Projet éolien de Briffons

Réponse à l'avis de la Mission Régionale de l'Autorité Environnementale

Mai 2021

Carte des variantes d'implantations 4 et 5, croisée avec la synthèse des risques avifaunistiques de l'état initial et la position du projet autorisé de Tortebesse

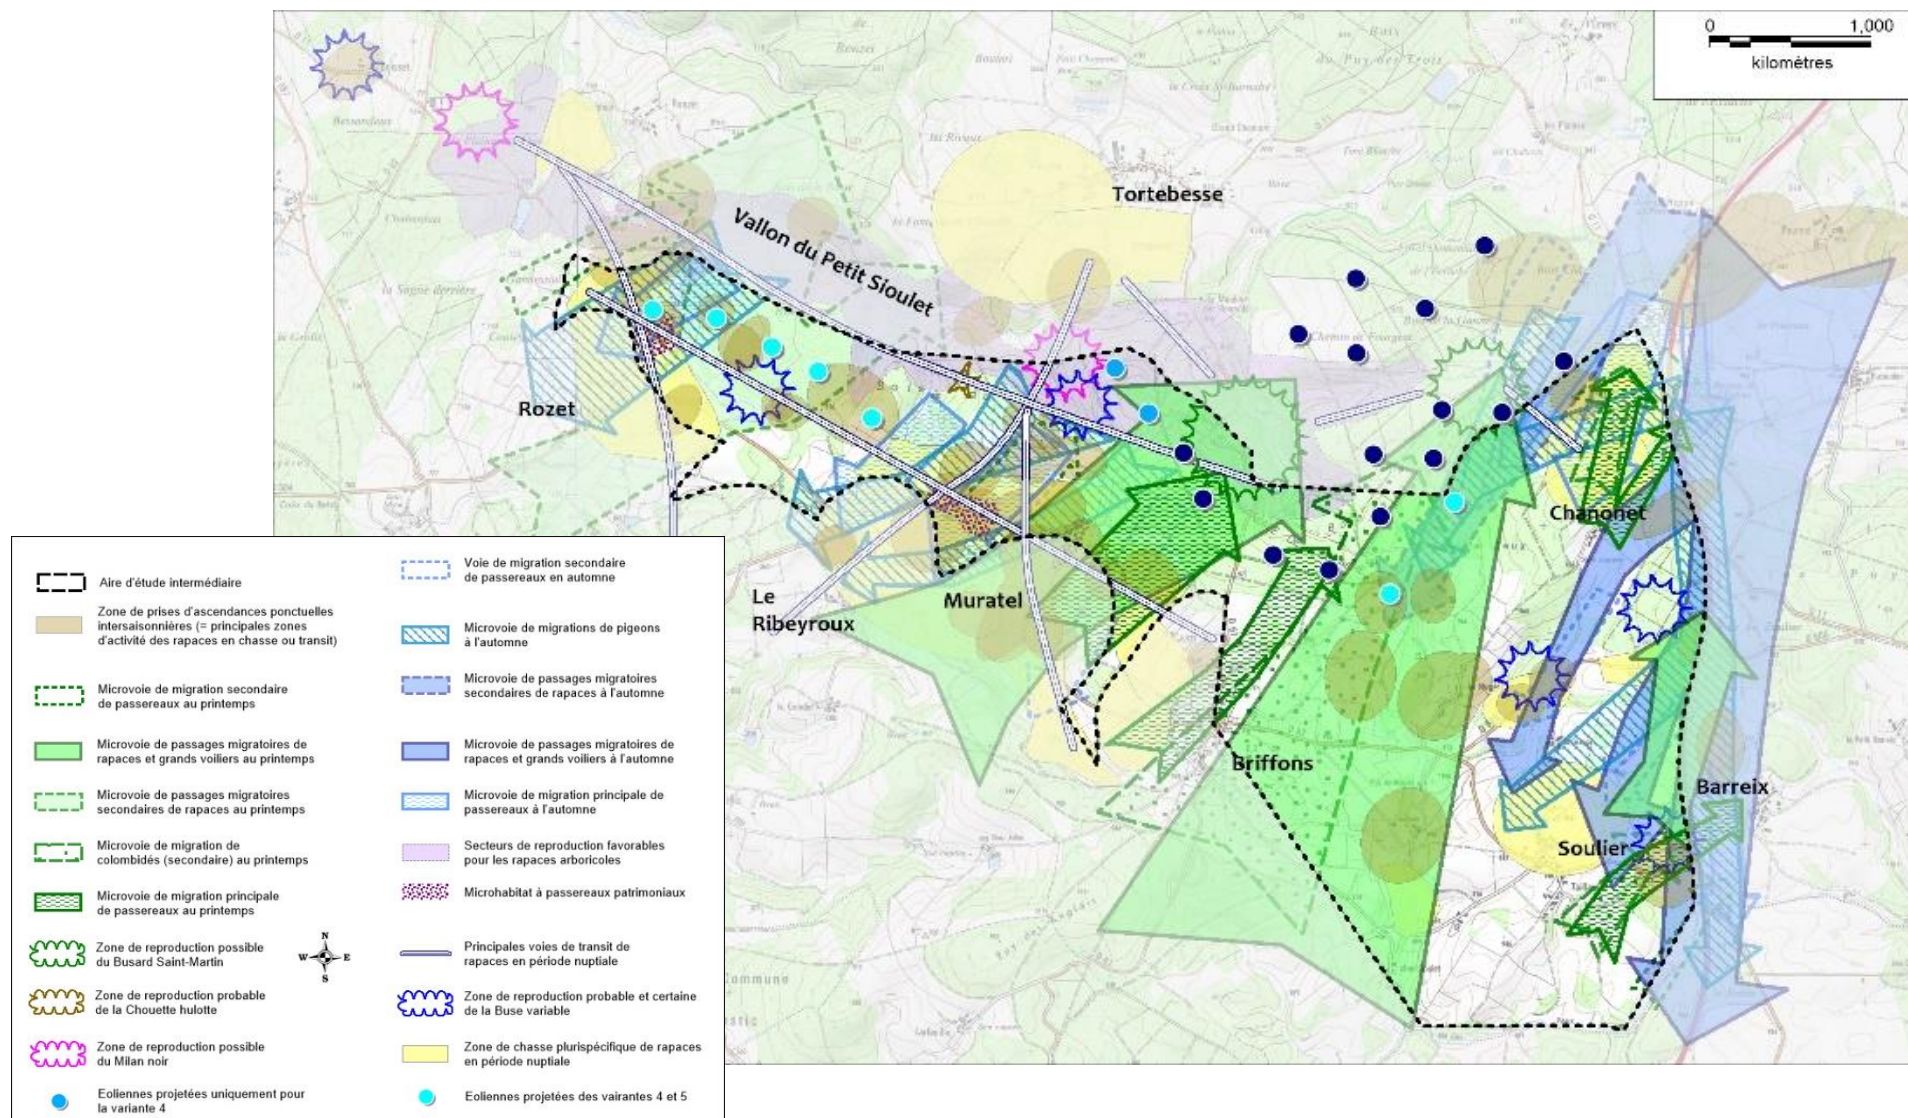
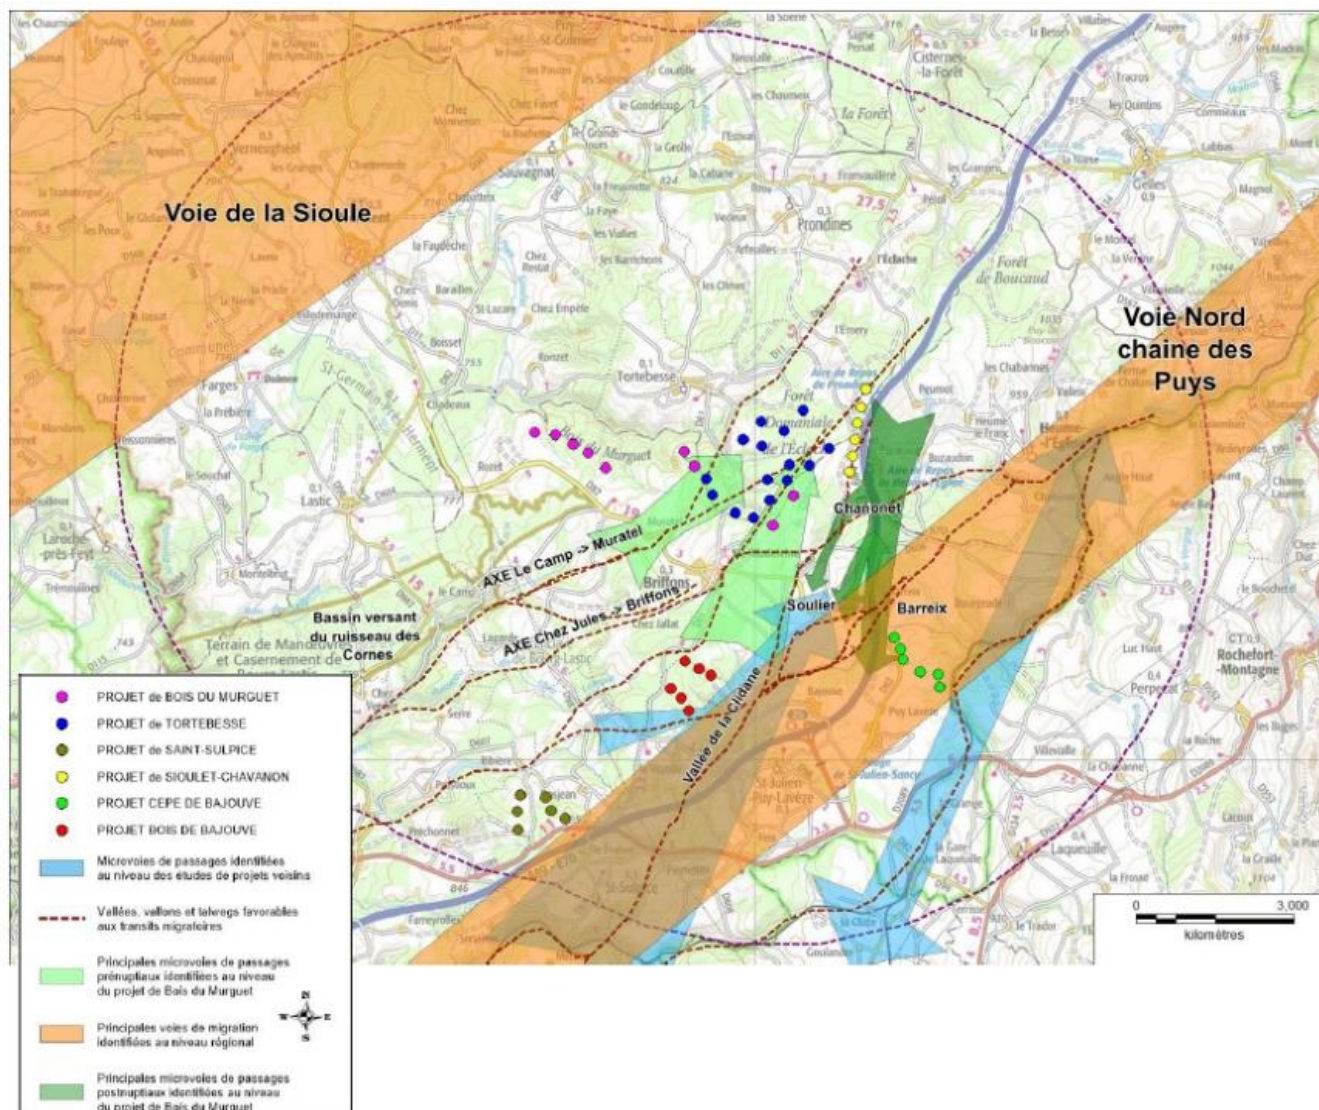
« L'autorité environnementale recommande de mieux justifier le choix de la variante retenue en particulier en intégrant dans l'analyse le parc éolien de Tortebesse et en présentant une analyse comparée des variantes intégrant l'ensemble « Briffons et Tortebesse ». »

La MRAe justifie son inquiétude en soulignant que « *la variante 4 retenue réduit le passage de l'avifaune migratrice entre l'éolienne E5 et le parc autorisé* » de Tortebeffe. Les cartes suivantes soulignent l'axe migratoire principal des rapaces et grands voiliers sur ce site (axe de Muratel). Or ce dernier s'oriente plus directement vers les éoliennes voisines du parc autorisé de Tortebeffe que vers les deux éoliennes isolées de Briffons. Pour les espèces farouches aux éoliennes, la présence du parc de Tortebeffe pourrait alors induire des contournements vers l'ouest. Dans ce cas de figure, les deux éoliennes E6 et E7 du projet de Briffons pourraient effectivement réduire la voie de passage entre ce secteur d'implantation et la partie ouest du projet de Briffons. Cependant, cet enjeu a été identifié comme de moindre ampleur à l'état initial (enjeux surtout liés à des espèces aquatiques non protégées comme le Grand cormoran ou les canards).

La remarque de la MRAe est pertinente quand elle écrit que « le projet voisin [...] ne doit pas conduire à minimiser l'intérêt de réduire les impacts du projet de Briffons ». Mais l'analyse prospective des impacts et donc des mesures ERC à retenir est particulièrement difficile ici dans la mesure où la

construction et l'exploitation du projet voisin de Tortebeffe va modifier la situation écologique initiale. Il faut donc bien essayer d'anticiper la situation qui résultera après construction et exploitation du parc de Tortebeffe pour adapter le développement de celui de Briffons.

En ce qui concerne les oiseaux, pour clarifier l'analyse, la carte suivante synthétise, sur fond de carte de synthèse des risques avifaunistiques, les différences d'implantation entre la variante 4 (finalement retenue par le porteur de projet) et la variante 5 (avec 2 éoliennes supprimées : E6 et E7). Elle confirme effectivement que les implantations de ces deux éoliennes sont bien situées dans une zone à enjeu fort en forêt pour l'état initial avifaune. Le zonage avait été retenu initialement comme un secteur de reproduction favorable à certains rapaces arboricoles (notamment Milan noir, Buse variable, Chouette hulotte ici) et au Busard Saint-Martin (nicheur au niveau de coupes forestières), tel que rappelé au niveau de la carte de la page suivante. Cependant, l'implantation retenue en forêt par le projet accepté de Tortebeffe concerne ce même enjeu. Le choix de la variante 4 prend donc en compte l'évolution prochaine de ces milieux liée à la construction du parc de Tortebeffe dans une logique de densification de parc éolien.

Figure 139 de l'étude d'impact (p. 198) : Zones à risque (très sensible) pour l'alimentation en eau potable, secteur E1 à E5

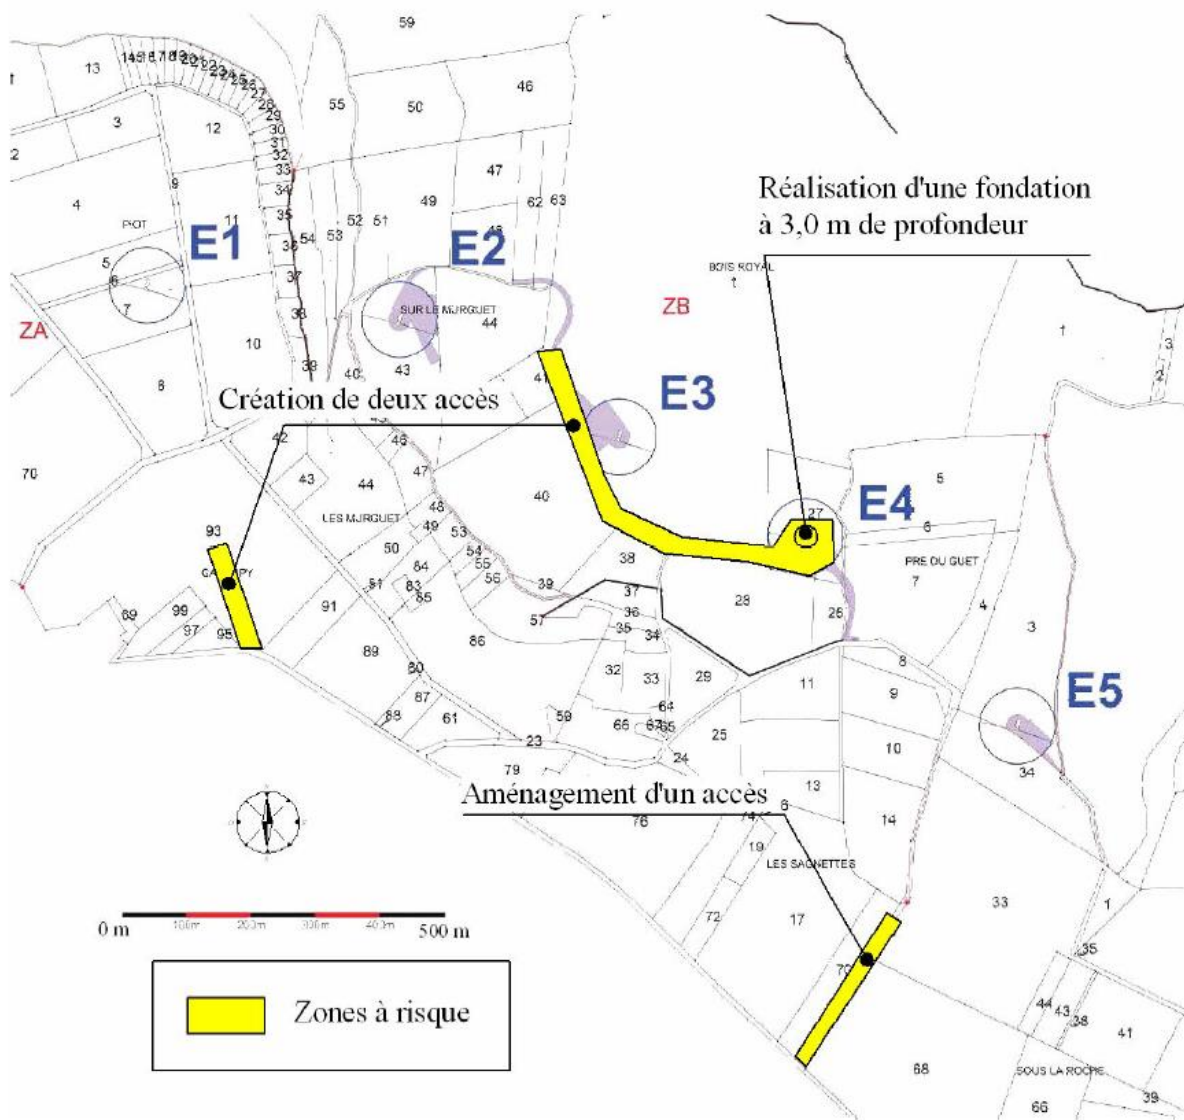
« Les cartographies présentées p199 et 200 ne permettent pas de mettre en évidence clairement les zones et superficies impactées. Il conviendrait de clarifier et de quantifier ces impacts plus précisément. Enfin, l'étude des impacts du projet ne présente pas l'impact sur les canalisations d'eau potable, du fait d'une méconnaissance des tracés précis de ces dernières. Ce point mérite d'être relevé. »

Sur ces zones à risques très sensible, les règles à suivre définies par l'hydrogéologue, **sur lesquelles EDF R s'engage scrupuleusement**, permettront de maîtriser le risque résiduel :

- Absence de travaux en période trop humide engendrant un défonçage des sols par circulation
- Aucun stockage d'hydrocarbures.
- Les engins de chantier devront de plus être régulièrement entretenus afin d'éviter toutes fuites de fluides. Ils ne devront pas stationner sur les zones à risque hors période chantier. En cas de pollution, la zone souillée sera excavée sans délai et les matériaux mis en réserve dans une bâche ou container étanche.
- Pour les travaux de création ou d'aménagement des accès : un décapage préalable de 50 cm pourra être réalisé en cas de dessouchage ponctuel, un surcreusement de 1,5 mètres maximum est toléré, à condition que la cavité soit remblayée dans la journée avec les matériaux en place et compactée à l'OPN (Optimum Proctor Normal).

Fig.8. Entrée Sud Ouest de Briffons sur la RD51 (vue vers le Nord et l'Est). Covisibilité avec le secteur central, lu à une distance de 500m du point de vue. Secteur Est le long de l'autoroute A89 à environ 2,5 km sans enjeu de covisibilité.

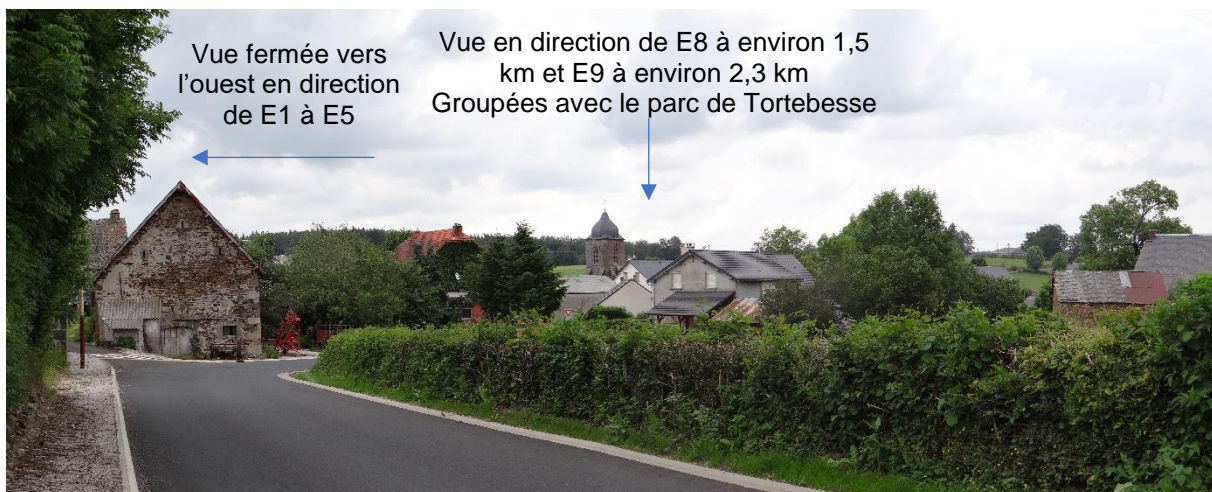
« À l'échelle rapprochée, les éoliennes E1 à E5 sont nettement visibles depuis Rozet, Ronzet, l'entrée sud de Briffons et Tortebeffe ainsi que depuis la RD 82 au niveau de la carrière. En outre, depuis le sud de Briffons et depuis Tortebeffe, le projet augmente l'angle de vue coupé par les éoliennes. La visibilité de l'est du parc avec l'église de Briffons est possible depuis l'entrée sud du bourg, en tant que prolongement du parc de Tortebeffe. On peut toutefois regretter que les photomontages ne le mettent pas en évidence. »

Depuis Briffons et Tortebeffe, le projet augmente en effet l'angle de vue occupé par l'éolien en considérant les autres parcs alentours. Cependant les 4 éoliennes de l'est du projet se regroupent avec le parc éolien de Tortebeffe augmentant très peu cet angle éolien. L'ajout d'un nouvel angle éolien est dû à la lecture en vue nord/sud des 5 éoliennes de l'ouest du projet, qui forment un groupe à géométrie simple et lisible dans le prolongement ouest du parc de Tortebeffe. Il est précisé que depuis l'entrée sud de Briffons sur la RD51 (photomontage 16), les 5 éoliennes Ouest ne sont pas visibles.

La sensibilité de l'église, monument historique de Briffons, a été définie dans le volet paysager au stade de l'état initial. Des photographies rendent compte des enjeux de covisibilité (pages 55 à 57 de l'état initial du volet paysager d'octobre 2017). Depuis l'accès sud de Briffons sur la route RD51, les 2 éoliennes E8 et E9 se lisent en arrière-plan du bourg avec le parc éolien de Tortebeffe. Cette vue est simulée par le photomontage n°16, l'église de Briffons n'est alors pas visible dans la silhouette du bourg (pas de covisibilité).

Une vue sur l'église s'organise une fois dans le bourg sur la RD51 en allant vers l'église. Elle est illustrée par la photographie n°8 page 56 de l'état initial (volet paysager de décembre 2017). Cette vue est ponctuelle. Les deux éoliennes E8 et E9 se placent dans cette vue, en arrière-plan de l'église, avec le parc éolien de Tortebesse (accordé en juin 2016). Les 5 éoliennes Ouest ne sont pas dans cet angle de vue sur l'église et non visibles (vue fermée sur la gauche de l'image). Le même type de perception s'organise depuis la place de l'église de Briffons comme illustré par le photomontage 13 (lecture de E6, E7, E8, E9 avec le parc de Tortebesse et E1 à E5 non visibles).
